INFORME COMISIÓN TÉCNICA DE LA LICITACIÓN PÚBLICA N° 01/2024 CONTRATO DE SUMINISTRO UNIDAD AÉREA CUERPO DE BOMBEROS DE MAIPÚ.

TABLA DE PUNTAJE PARA LICITACION PÚBLICA 01/2024

Por medio del presente y para una mejor comprensión de su propuesta presentada en el marco de la licitación N° 1/2024 Unidad Aérea Cuerpo de Bomberos de Maipú, se solicita aclarar los puntos detallados a continuación sobre el descriptivo técnico.

Por medio del presente documento hacemos llegar nuestras aclaraciones N°2 para una mejor comprensión de nuestra propuesta presentada en el marco de la LICITACIÓN N°1/2024 Unidad Aérea Cuerpo de Bomberos de Maipú.

Ilustración 1 diagrama de capacidades de la escala

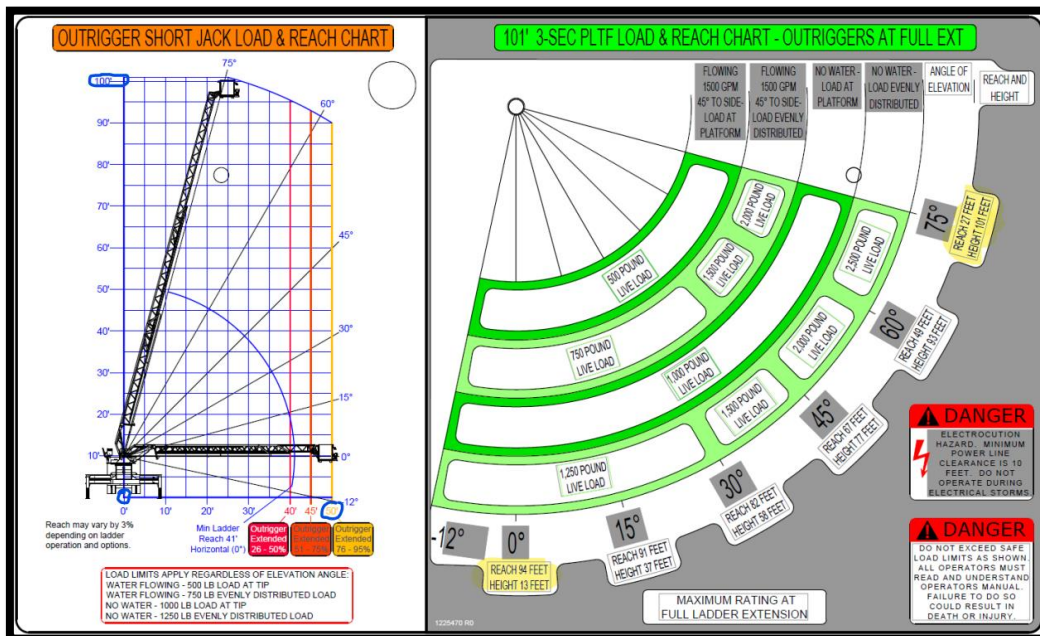
- **Extensión máxima horizontal en carga máxima:**
 - Existe una discrepancia entre la extensión horizontal declarada en la oferta (98'/29,87 mts) y la que se muestra en el diagrama de cargas (ilustración-01) (94'). ¿Cuál es la extensión real? Justificar.
- **Altura máxima alcanzada en carga máxima:**
 - Existe una discrepancia entre la altura máxima declarada en el resumen de la oferta (104'/31,69 mts) y la que se muestra en el diagrama de cargas (imagen-01) (101'). ¿Cuál es la extensión máxima real? Justificar.

Existe una discrepancia entre la extensión horizontal declarada en la oferta (98'/29,87 mts) y la que se muestra en el diagrama de cargas (ilustración-01) (94'). ¿Cuál es la extensión real? Justificar.

Existe una discrepancia entre la altura máxima declarada en el resumen de la oferta (104'/31,69 mts) y la que se muestra en el diagrama de cargas (imagen-01) (101'). ¿Cuál es la extensión máxima real? Justificar.

LA EXTENSIÓN MÁXIMA HORIZONTAL DECLARADA EN LA OFERTA TÉCNICA PAG. 56 Y EN PLANILLA DE CUMPLIMIENTO CORRESPONDE A 94' / 28.65 MTS, la información del cuadro resumen es un error de tipeo involuntario, no declarado en la planilla de cumplimiento. (se adjunta extracto de página 56 de EETT)

LA ALTURA MÁXIMA EN CARGA MÁXIMA EN VERTICAL, DECLARADA EN NUESTRA OFERTA TÉCNICA PAG 56 Y EN PLANILLA DE CUMPLIMIENTO ES DE: 30,78 MTS / 101 PIES, congruente con el diagrama aludido. La información del cuadro resumen es un error de tipeo involuntario, no declarado en la planilla de cumplimiento. (se adjunta extracto de página 56 de EETT)
